## 4M変更報告

DQC-1技-221-00

大和電業株式会社

インターロックプラグ NSP-4

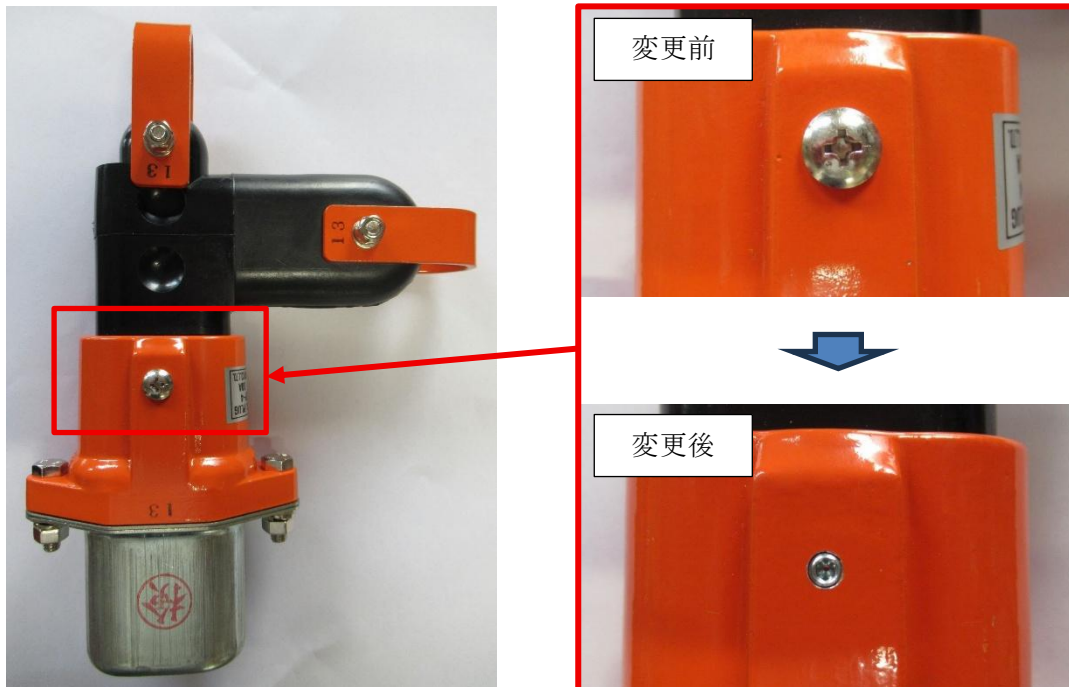
部品入手性および供給安定性の向上を図るため、ソケット固定部を樹脂パイプ+トラスねじ(M4)から六角穴付き止めねじ(M4)に変更致します。

固定強度は変更前後で大きな違いはなく、また仕様上の変更もありません。外観の違いについては写真を参照願います。
